PAKS VÁROSI MŰVELŐDÉSI KÖZPONT BŐVÍTÉSÉNEK ÉS FELÚJÍTÁSÁNAK TERVPÁLYÁZATA

ÖSSZEFOGLALÓ ÉRTÉKELÉS:

1. sorszámú pályázat

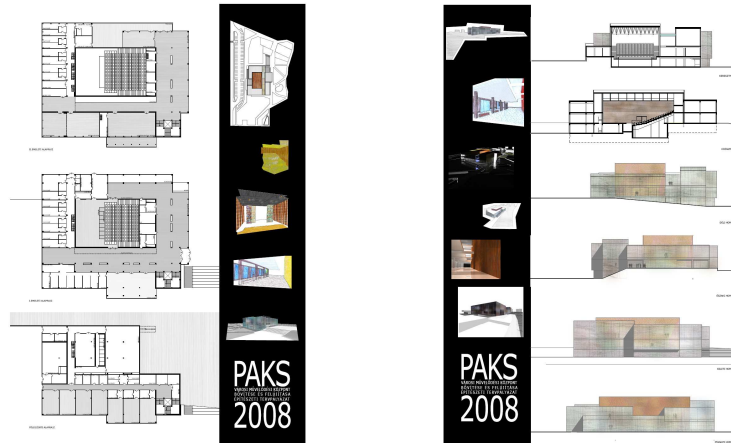
Kevés eszközzel dolgozó, halkszavú, racionális, vázlatosan kidolgozott terv. Ha az ábrázolásnál használt színezés nem lenne, még érzelemmentesnek is nevezhető lenne. Helyzetértékelése és állításai helytállóak, de következtetései, megoldásai nem hihetőek.

Alapkonceptiója az integrálás, tehát a meglévő lehetőségek intenzív kihasználása. Ennek okán nem lép ki a jelenlegi épület alaprajzi kereteiből, bővítést csak az emelet teljes kiépítésével biztosít.

A főbb funkcionális egységeket jól helyezi el, de azok részei, egymással való kapcsolatuk, közösségi terek felé való nyitásuk sok kérdést vet fel. A könyvtár és információs részleg együttműködése nem felel meg a kiírói elvárásoknak. A közlekedési rendszer önmagában tiszta, de leegyszerűsítése túlzott, és nem biztosítja az épület differenciált működését. A próbatermek független megközelítése csak a személyzeti bejárón lehetséges, az alsó szint gyakorlatilag süketté válik a közterület forgalmas tengelye felé, és az ifjúsági klub is egy oldalsó bejáratot kap csak, minden belső kapcsolódási lehetőség nélkül. A főbejárati tengely elmozdítása indokolt, de a környezettel való együttműködés végképp nem kap bizonyítást.

A javaslat a sűrített tartalom miatt feltehetően gazdaságos kivitelezésű és üzemeltetésű lehet, ám ennek komoly ára a szigorú keretek közé szorított funkcionális tartalom, kevés nyitottságot biztosító (bár transzparensnek mondott) külső kép. Komoly elméleti vita alapja lehetne a terv kapcsán a minimális és az optimális határvonalának elemzése.

Az épületen belül az akadálymentes közlekedés lehetséges, e tekintetben a szikár logikával vezetett közlekedési vonalak valóban kevés kalandot jelentenek.

A terv erénye a komplex gondolkodás, ami azonban nem párosul érzékenységgel. A részletekben rejtőzködő gondolatok sajnos a vázlatos kidolgozás miatt rejtve maradtak, a bírálók a továbbgondoláshoz kevés támpontot kaptak.

Megosztott III. díjban részesült a 2. sorszámú pályázat

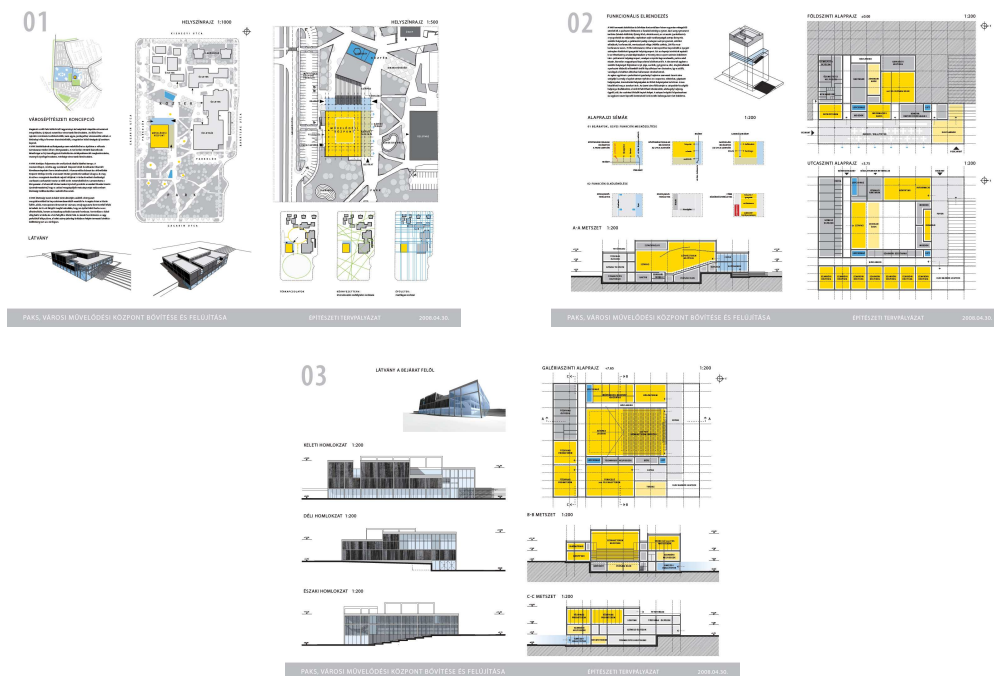
A terv vezérgondolata a nyitottság, amely építészeti és morális értelemben is tetten érhető a tervezők gondolkodásában. A téri gondolkodás határa nem az épület kontúr, hanem a köztér, ami lehet épületen belül és túl is. A külső és belső publikus terek átjárhatók, fizikailag vagy csak vizuálisan.

A művelődési központ majdani funkcióit egy nagyvonalúan fogalmazott, szépen tagolt, háromszintes előcsarnok, foyer szervezi, amely egyúttal a használat szabadságát kínálja téri és funkcionális értelemben. Jó és logikus gondolat, hogy az alsó szinten az ifjúsági klub és a kávézó a park kapcsolattal egy egységként, némileg külön térrészt képez, lehetővé téve ezzel a térben és időben történő elhatárolását az épület többi részétől.

Az egyes funkciócsoportok logikus elrendezése feszes zárt rendszereket képez. Az alaprajzok vázlatos kidolgozottsága mellett is látható az alaposág és átgondoltság, a közlekedők, lépcsők erős belső rendet mutatnak. Ez a szigorú logika fordul kissé visszájára a harmadik szinten, ahol a központi tér legkisebb felületéről, a galériáról nyílnak a legnagyobb tömegeket befogadó termek, amelyek egyidejű használata logikusan bekövetkező esemény.

A tervezők a meglévő épület UNIVÁZ szerkezetére, mint csontvázra tekintenek, amelyet a bővítéssel továbbépítenek, és ezt a gondolatot a homlokzat tagolásával hangsúlyozzák. Ennek eredményeként létrejövő harmonikus arányú jól olvasható épülettömeg igazolja a gondolkodás helyességét.
